コメント管理表

「高浜3/4号炉 蒸気発生器取替、蒸気発生器保管庫設置 + 高浜発電所保修点検建屋設置」原子炉設置変更許可ヒアリング

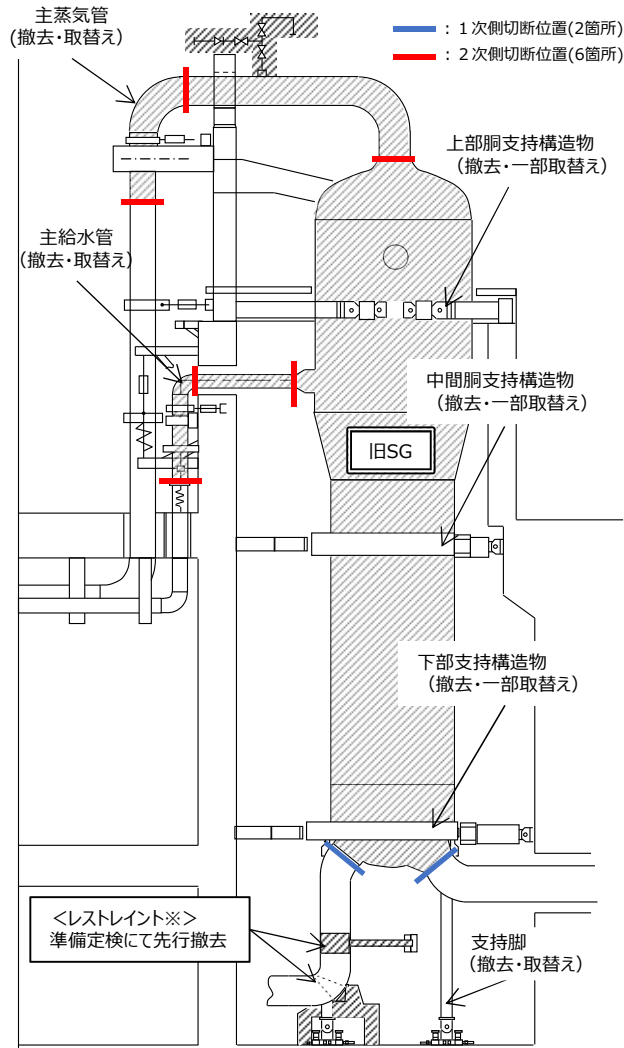
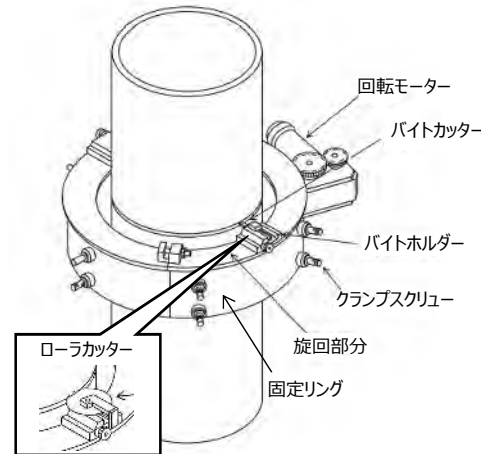
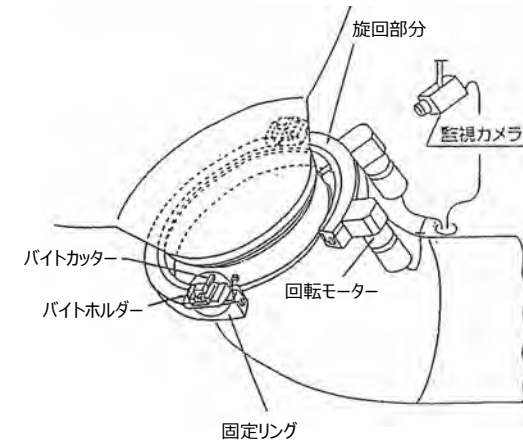
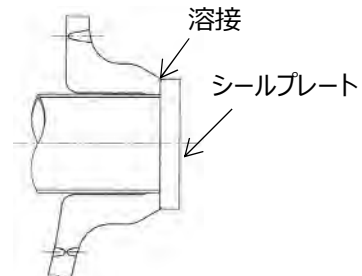
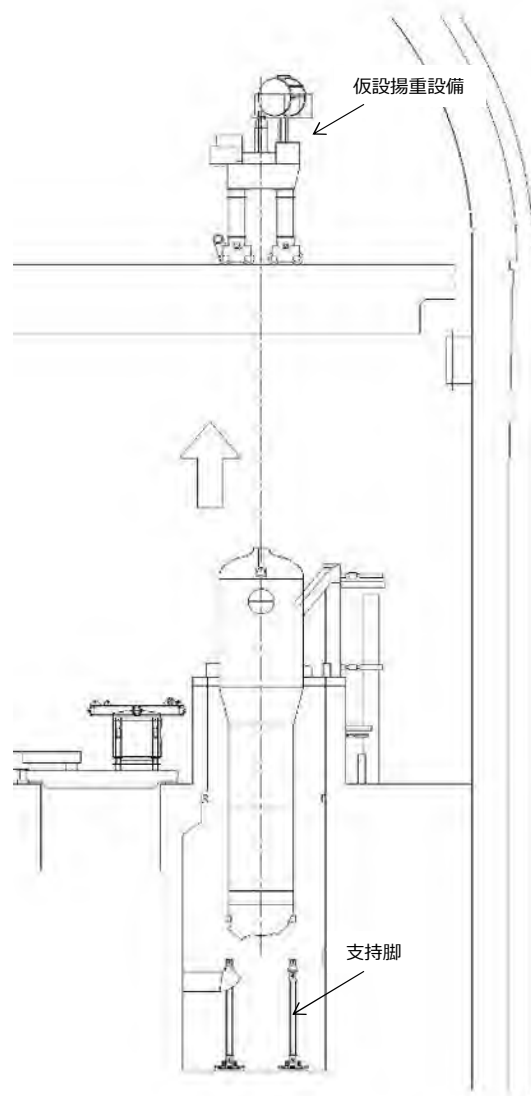
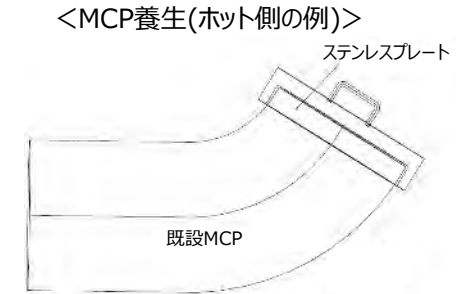
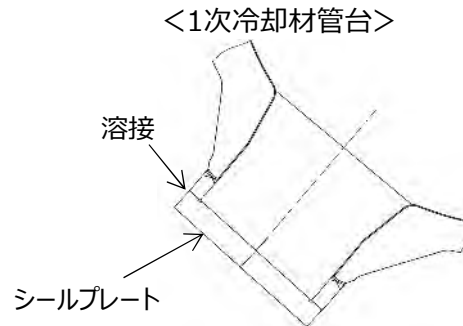
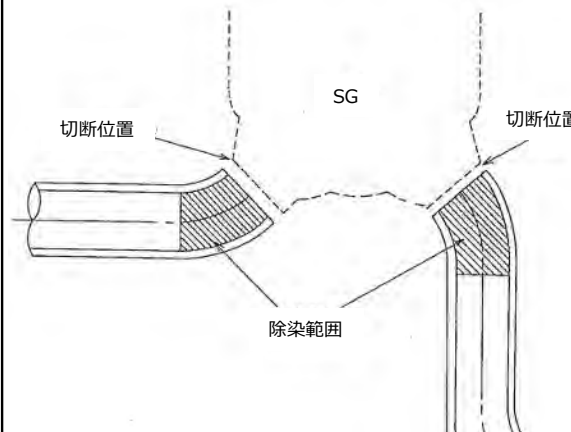
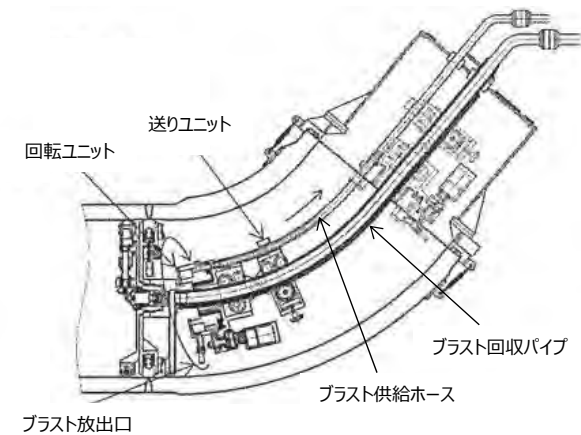
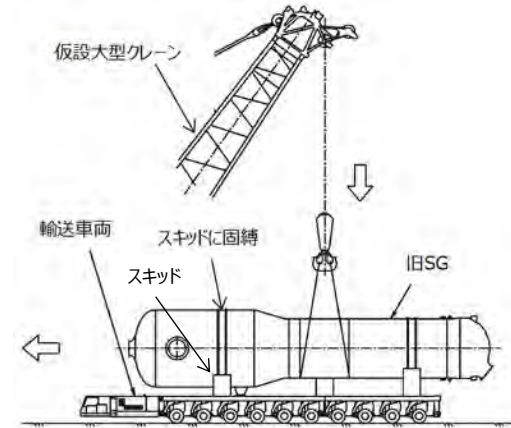
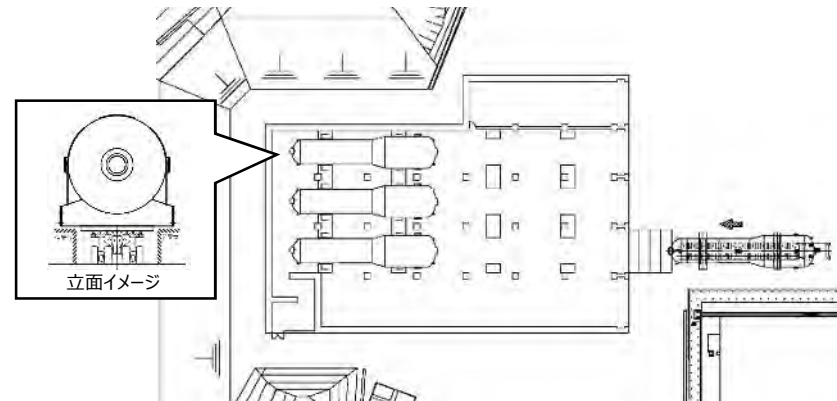
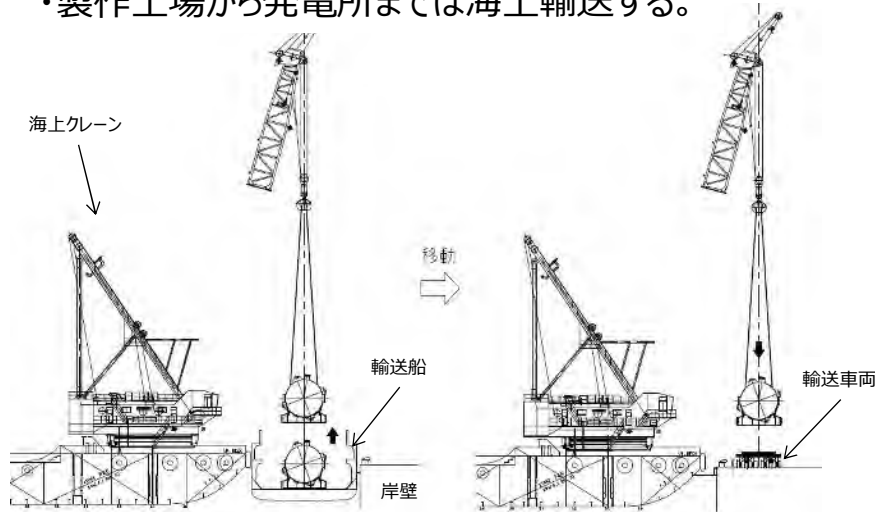
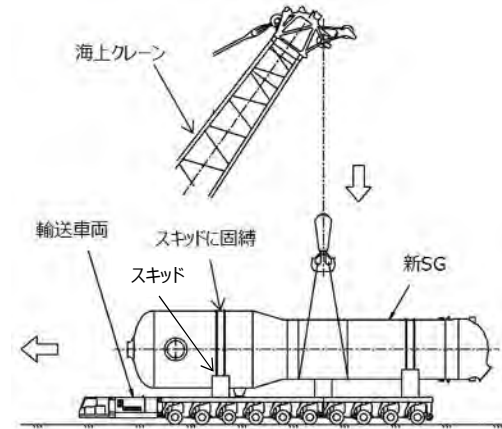
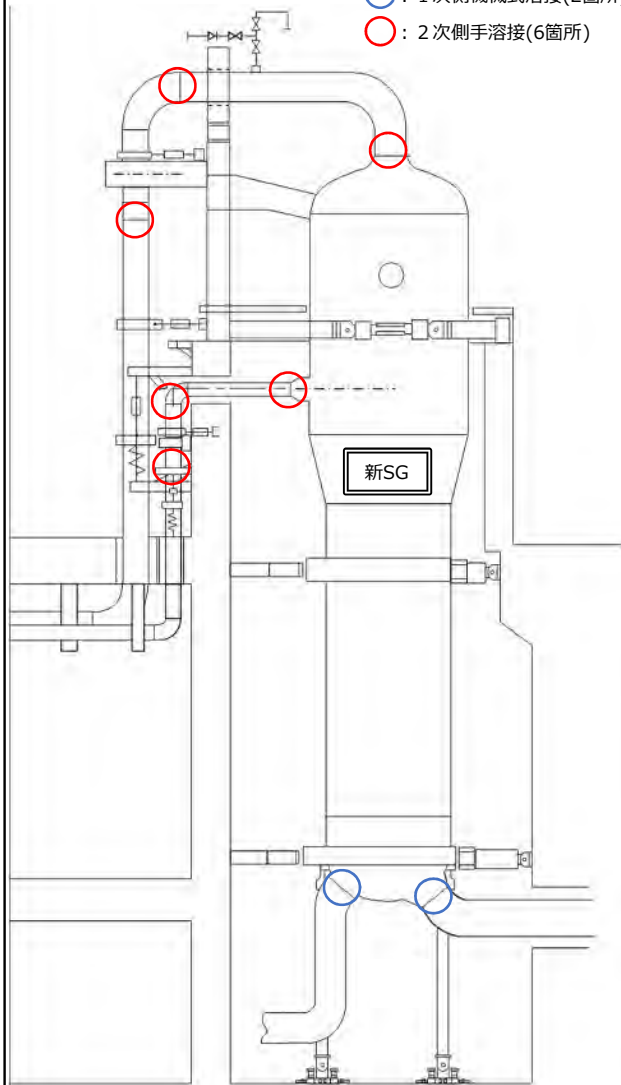
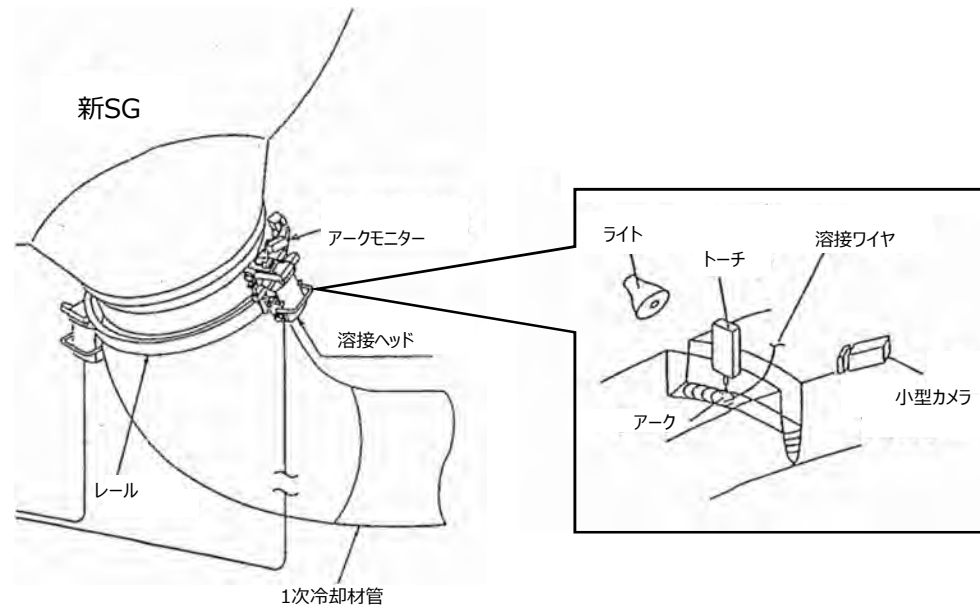
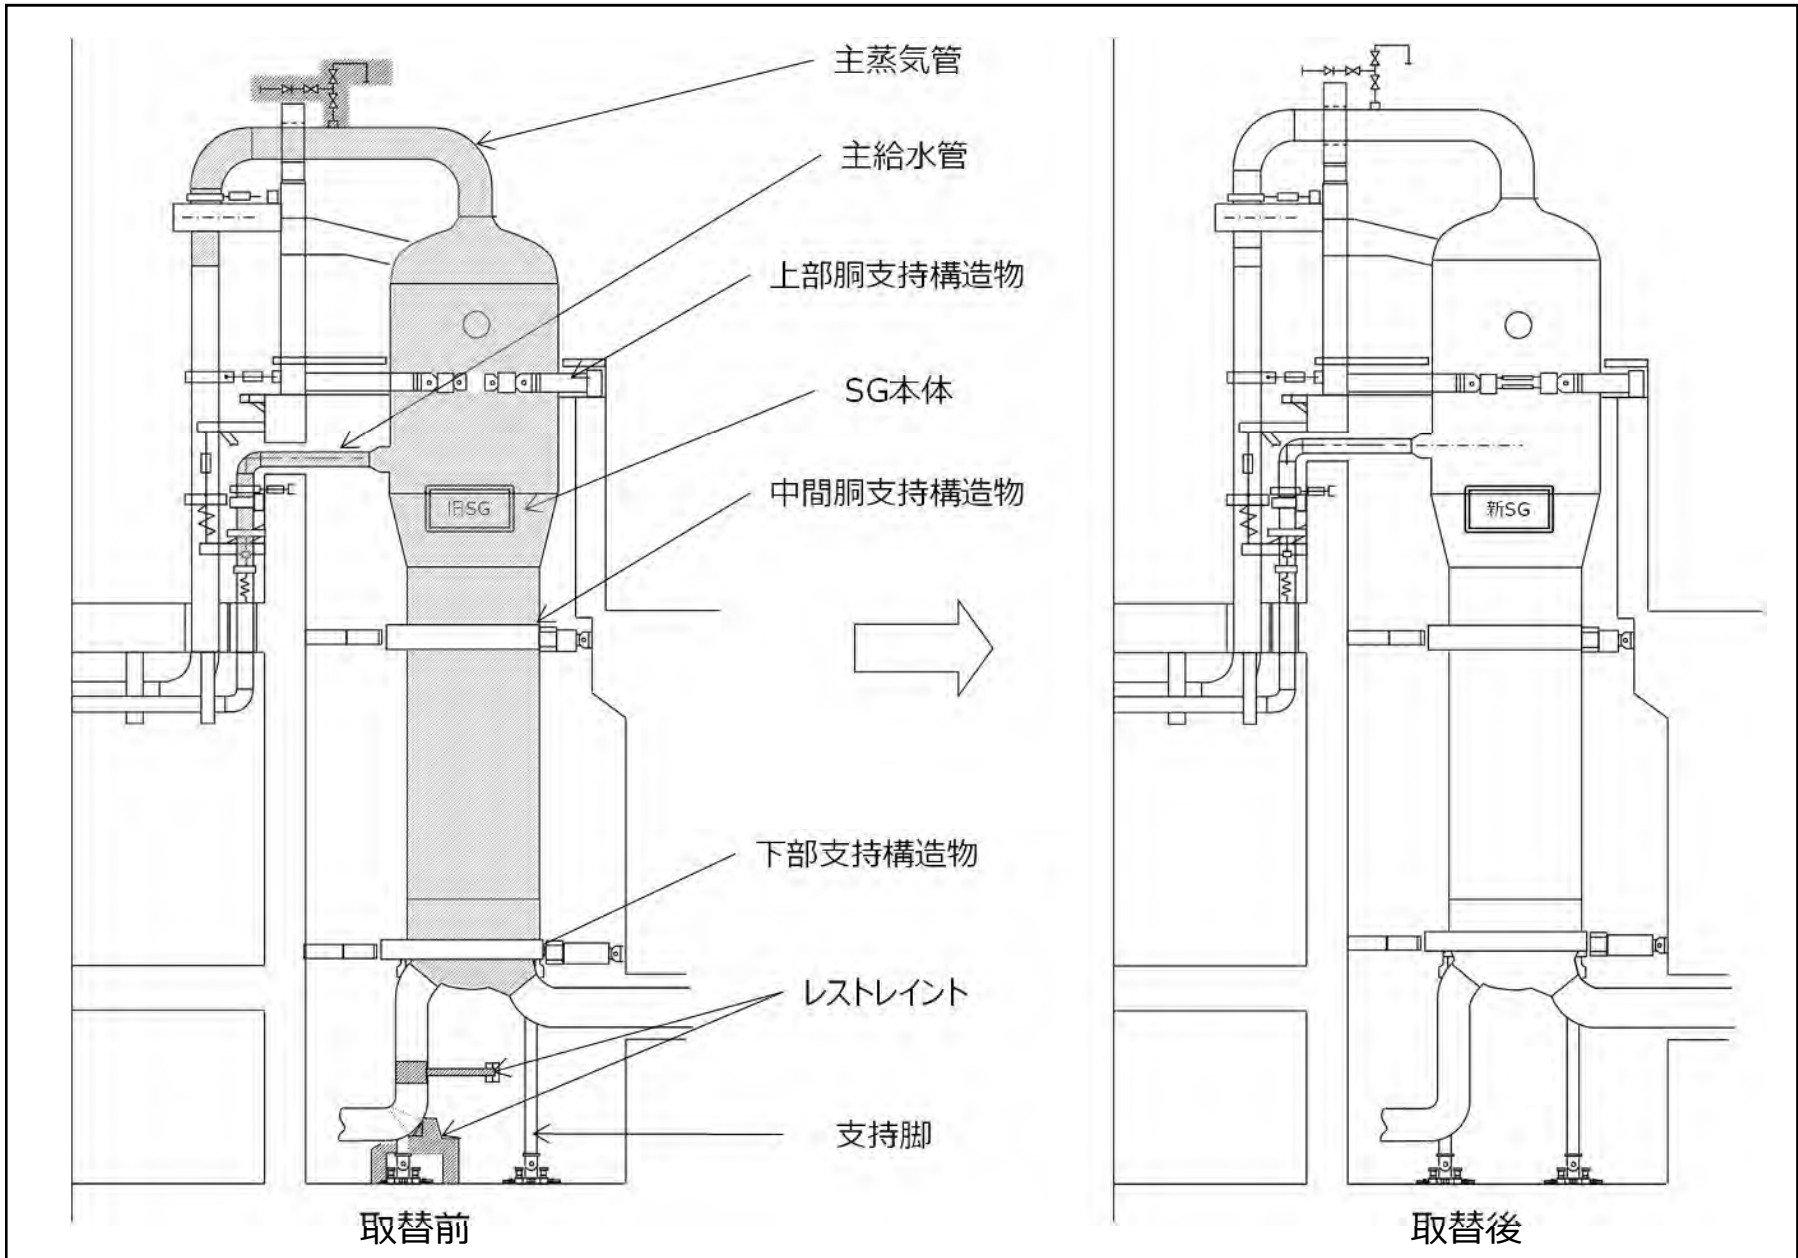
No	日付	対象工事	資料	NRAコメント	対応方針	回答日	対応状況 (継続 or済)	反映する資料	備考欄
1	2023/5/17	共通	資料3	今後のヒアリングの進め方(ブロック毎、テーマ毎等)について提示すること。	第1回審査会合では、工事概要、条文適合性及び設置許可のどの部分に変更があるかを説明する。上記会合の後に、設計を固め、その後、安全解析、被ばく評価等の説明を行う。	本日	説明	資料3	
2	2023/5/17	SGR	資料1-0	SG改良点について採用実績についてリストを提示する。実績有においても詳細仕様が異なるポイントについても比較表を提示すること。	主な改良点についてリストとして記載し、既設との比較、実績有無を説明する。	本日	説明	資料1-0	
3	2023/5/17	SGR	資料1-0	安全解析に影響する改良点を提示すること。	No.2の変更点に伴い、安全評価の影響事象及び評価への影響を説明する。合わせて、新たな計算プログラムは使用しないことを説明する。	本日	説明	資料1-0	
4	2023/5/17	SGR	資料1-1	SGRに伴う具体的な取替箇所(支持構造物等含む)について提示すること。	取替え範囲(SG本体、支持構造物、配管の切断位置)を図で提示する。	本日	説明	資料4	
5	2023/5/17	SGR	資料1-1	SG型式における変遷を提示すること。	SG型式について、現行の51F型から、計画の54F II型に至る変遷リストを説明する。	本日	説明	資料1-0 資料1-1	
6	2023/5/17	SGR	資料1-1	工事方法について、平面図、立面図等を用いて具体的に説明すること。	工事の流れが具体的にわかるように、平面図等を用いて説明する。	本日	説明	資料4

No.4,6

No.4,6

No.4,6

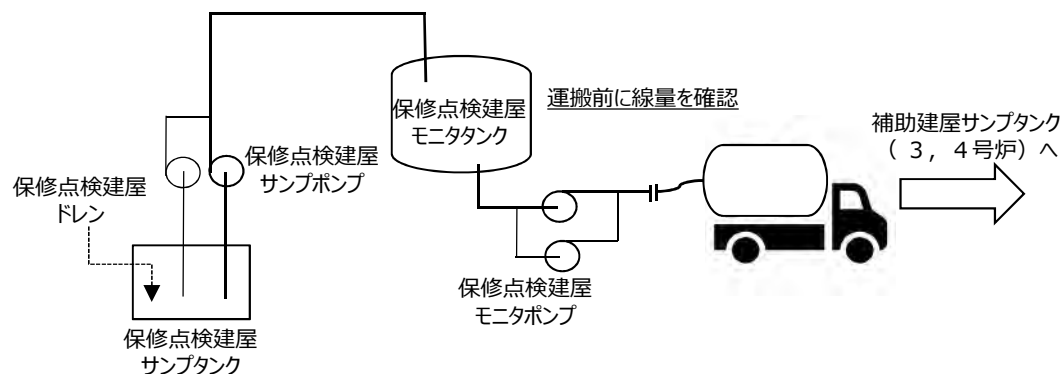
No	日付	対象工事	資料	NRAコメント	対応方針	回答日	対応状況 (継続 or済)	反映する資料	備考欄
7	2023/5/17	SG保管庫	資料1-0	SG保管庫において、既設保管庫との内容物の差異、容量等を示すこと。	既設A,B-SG保管庫の保管物及び新設C-SG保管庫の保管予定物を提示する。	本日	説明	資料1-0	
8	2023/5/17	SG保管庫	資料1-2	外部遮蔽壁保管庫一時仮置き(先行撤去する干渉物)について許可本文に内容物を記載していることに対し、記載外の資機材を仮置きする考え方を示すこと。	一時保管する物品について、外部遮蔽壁保管庫の保管要領、線量率に係る既評価内容に十分包含されることを説明する。	本日	説明	資料4	
9	2023/5/17	共通	資料1-0	気象データについて、これまでの変更申請を踏まえ、変更の考え方を示すこと。	大気拡散評価条件の更新の考え方について説明する。	本日	説明	資料1-0	
10	2023/5/17	HS	資料1-3	保修点検建屋から補助建屋への運搬容器の扱い(設置許可本文対象かどうか)を示すこと。	運搬容器の扱いを説明する。	本日	説明	資料4	
11	2023/5/17	HS	資料1-0	保修点検建屋の運用前後で作業内容変更点を提示すること。(燃料取扱建屋作業との変更 概要説明)	燃料取扱建屋で実施していた作業を提示するとともに、そのうち保修点検建屋で実施するものが何かを説明する。	本日	説明	資料4 資料1-0	
12	2023/5/17	HS	資料1-3	保修点検建屋で実施される作業、付属設備を漏れなく抽出し、放管作業(30条)等の観点で整理すること。	保修点検建屋で実施する作業を提示するとともに、放射線管理の観点で必要な設備を整理し説明する。	本日	説明	資料4 資料1-3	
13	2023/5/17	HS	資料1-0	サンプルを概要説明に反映すること。	液体廃棄物処理設備であるサンプタンクやサンプポンプ等がどこに設置しているのかを説明する。	本日	説明	資料1-0

設置許可本文において、O S 保管庫の保管対象物としてレストレイントは記載されていないが、記載外のレストレイントを仮置きする考え方を以下に示す。

⇒O S 保管庫の設工認で認可された保管容量（8,300m<sup>3</sup>）に対して、既に保管している容量（約2,000m<sup>3</sup>）は、レストレイントの容量（約120m<sup>3</sup>）を考慮しても十分な保管余裕がある。

⇒O S 保管庫の保管廃棄物の表面線量率は1μSv/hとして評価している。事前調査でレストレイントの表面線量率が1μSv/h以下であることを評価し、O S 保管庫に保管する前には表面線量率が1μSv/h以下であることを測定によって確認するため、従来の遮蔽設計で問題無く、29条の直接線等の線量評価に影響はない。

設置許可本文において、O S 保管庫の保管対象物としてレストレイントは記載されていないが、保管施設、保管容量、遮蔽設計の観点から保管可能であることから、一時的な運用としてレストレイントをO S 保管庫に一時的な保管ができると考えており、レストレイントのO S 保管庫への一時的な保管については、保安規定の変更により対応したいと考えている。
